質 疑 ・ 回 答 書

平成24年4月25日

件 名 富田林市立第二・葛城中学校耐震補強設計業務

縮尺	1:30 1:20	工事名	富田林市立第2中学校屋内運動場新築工事
		図面名	屋根詳細図・妻面 鉄骨詳細図

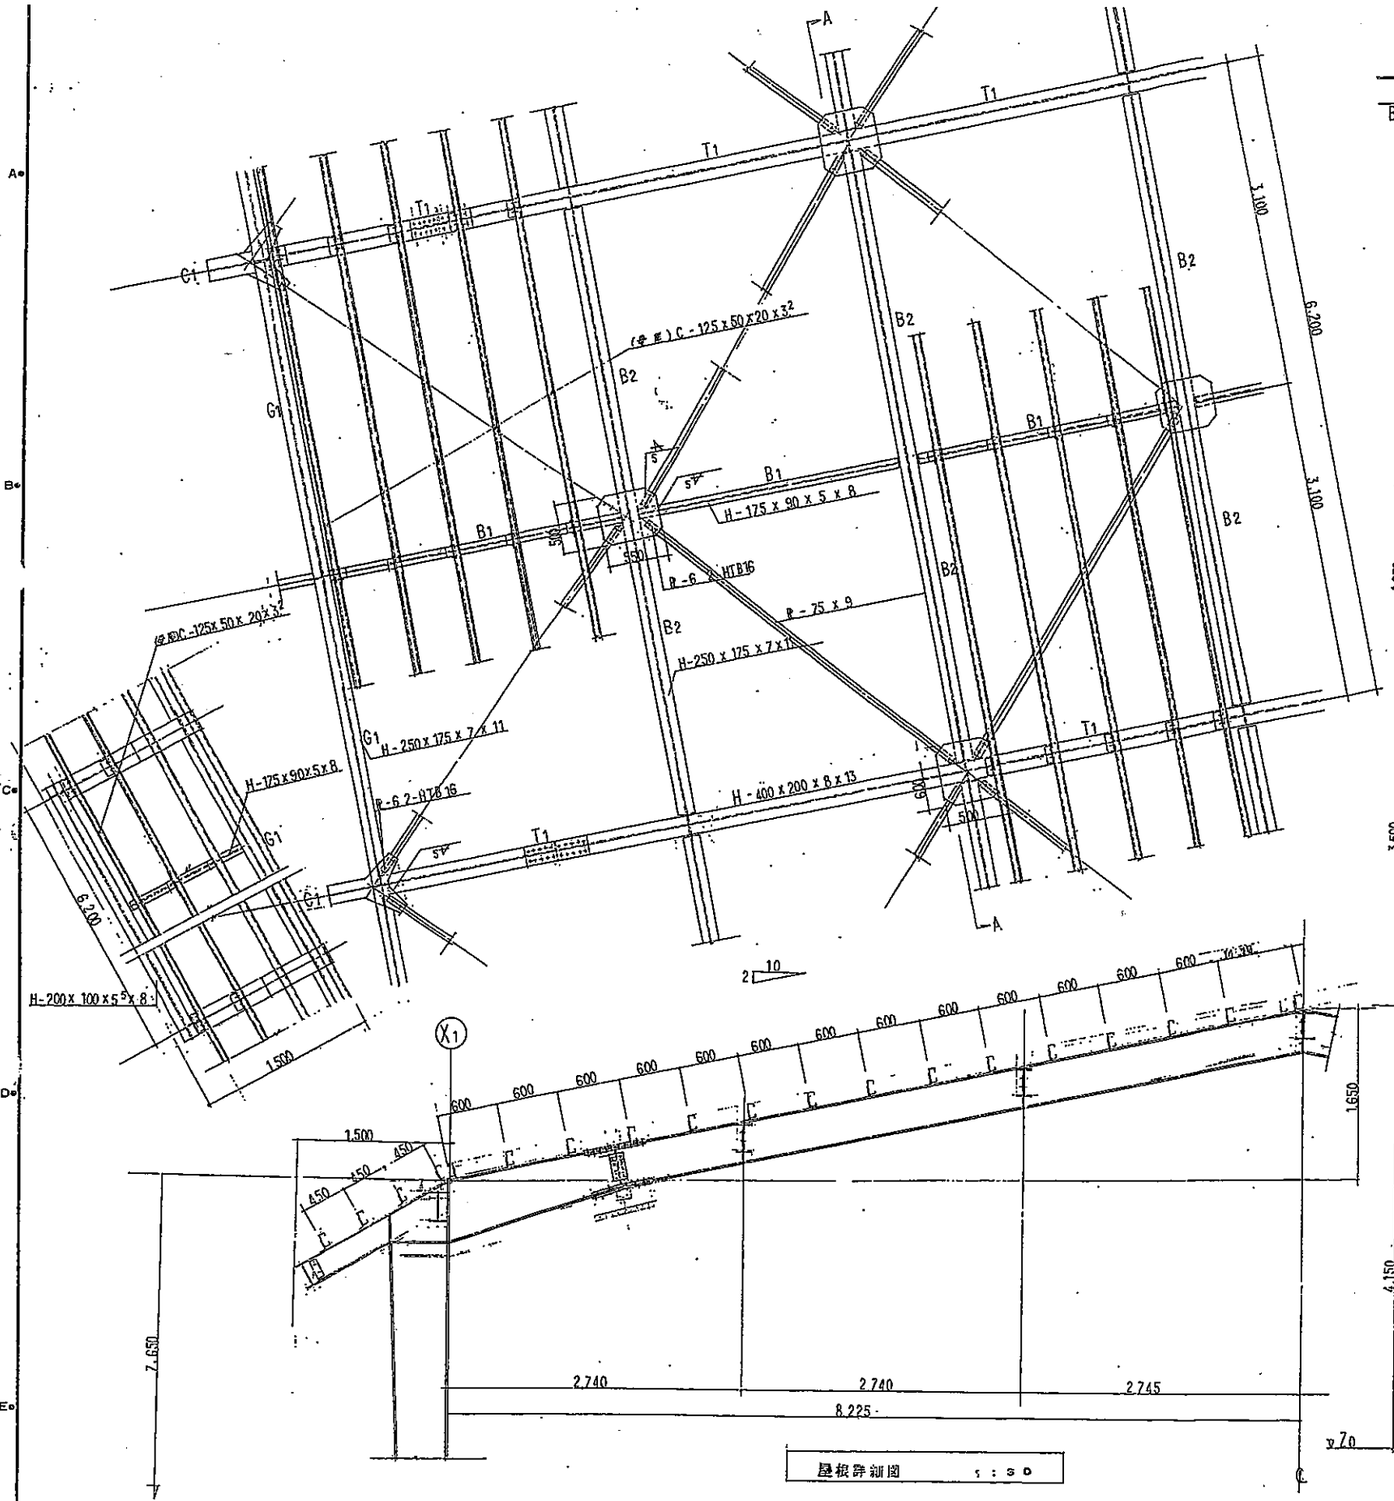
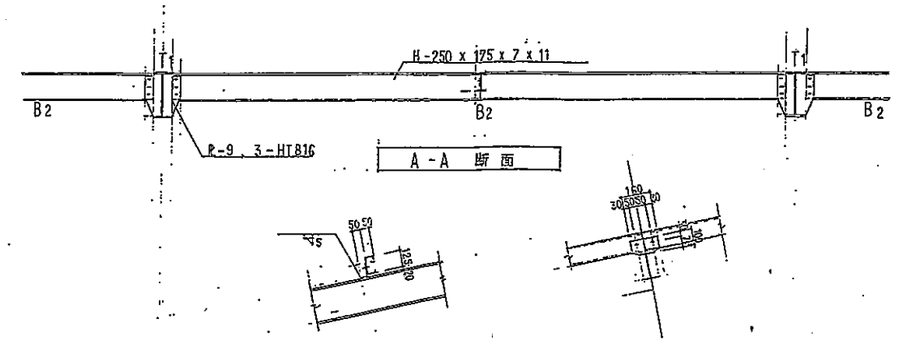
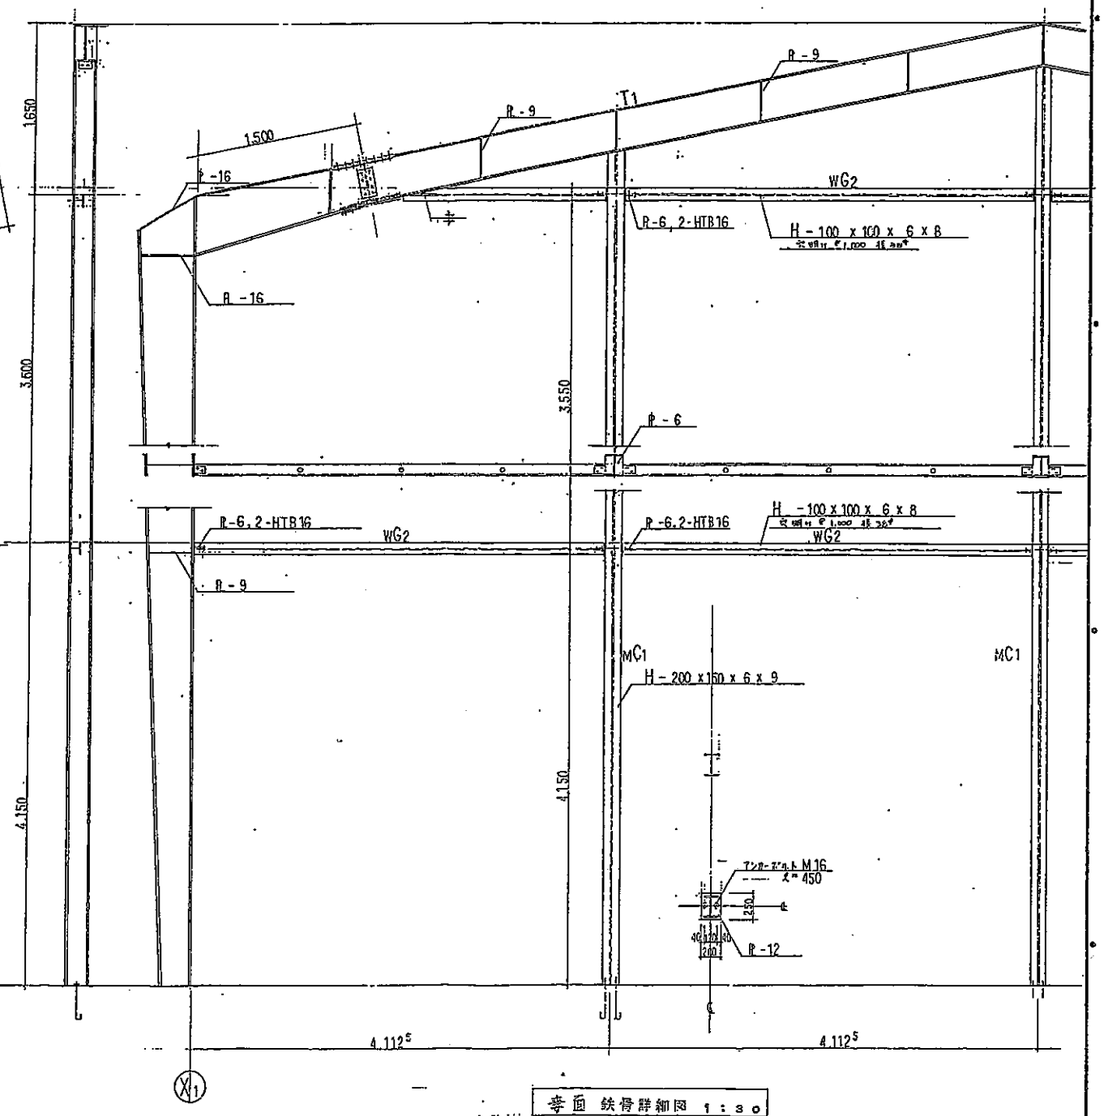
8	プログラムはユニオンシステム(株)社製のものを使用とありますが、それ以外のプログラム使用でもよろしいか。(例;(株)構造ソフト社製)	既存耐震診断資料に使用した耐震診断プログラム(ﾕﾆｵﾝｼｽﾃﾑ(株)社製SuperBuild/RC診断2001)を今回業務に使用する必要はないですが、公的機関の評価を受けているプログラムにて耐震診断業務を行って頂きます。
9	設計対象となる各棟の概要(構造種類、階数、面積、竣工年)をお教えください。	業務仕様書 6. 業務実施箇所表　参照下さい。
10	葛城中学校屋内運動場(②棟)の屋根は金属製の屋根ですか。 また、その場合は金属屋根の改修も屋上防水改修に含まれますか。	屋根は、カラー鉄板　0.4　瓦棒葺きです。 屋上防水改修に含まれます。
11	『内外装』という語に含まれる内装に当る部分(内部改修、美装など)はありますか。	今回業務範囲 老朽破損状況等の現地調査において改修が必要な部分等その他監督員の指示する範囲を行って頂きます。
12	『各設備』とは外壁、防水改修工事に支障となる部分の外部にある配管類、空調室外機としてよいですか。	質問事項内容の他、今回業務範囲 老朽破損状況等の現地調査において改修が必要な部分等その他監督員の指示する範囲を行って頂きます。
13	『4.④市の計画による基本プランの検討』とは具体的にどれくらいの作業量を見込めばよいですか。	現時点では特別なプランはありませんが、今回業務の中で検討して頂くこともあります。
14	判定は『(財)大阪建築防災センター』でなければならないですか。 受託者と富田林市の協議によって変更することは可能ですか。	監督員と協議の上、可能とします。
15	診断はﾕﾆｵﾝｼｽﾃﾑ(株)社製SuperBuild/RC診断2001を使用しなければなりませんか。受託者と富田林市の協議によって変更することは可能ですか。	監督員と協議の上、可能とします。
16	『耐震診断資料』とは具体的には何ですか。 当該資料が過去に行われ既に完了している診断書ならば、その内容(診断年、診断者、診断に使用されたソフト、判定をうけているならば、判定者、判定の種類(診断のみか総合判定か)など)をお教えください。また、その資料(診断書)は今回対象建物すべてにおいてあると考えて良いですか。	耐震診断資料とは、建物概要、現地調査結果、既存建物耐震診断結果及び耐震補強計画案であり、公的機関による判定は受けておりません。尚、耐震診断資料は業務の参考資料として貸与しますが、入札に際しての提示はいたしません。耐震診断資料は、今回対象建物すべてにおいてあります。
